モリブデンボルト・ナット価格改定並びに形状変更のお知らせ

モリブデンサイズ表(形状変更点)

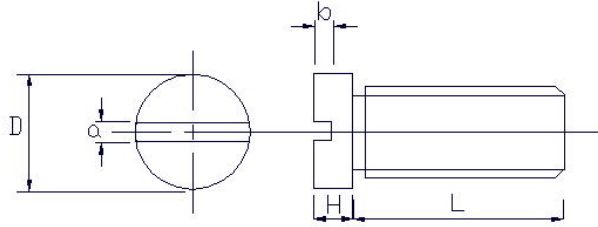
品名	ピッチ	D	H	a	b
M2 VMB-2	0.4	3.5→4	1.3→1.5	0.6	0.7→0.6
M3 VMB-3	0.5	5.5→6	2.0	0.8→1	1.1→1.0
M4 VMB-4	0.7	7.0→8	2.6→3.0	1.0	1.4→1.5

品名	ピッチ	H	B	C
M2 VMN-2	0.4	1.5→1.6	4.0	4.6
M3 VMN-3	0.5	2.0→2.5	5.5	6.4
M4 VMN-4	0.7	3.0	7.0	8.1

品名	D	d	T
M2 VMW-2	5.0	2.3→2.2	0.3
M3 VMW-3	7.0→8.0	3.5	0.5
M4 VMW-4	9.0→10.0	4.5	0.5
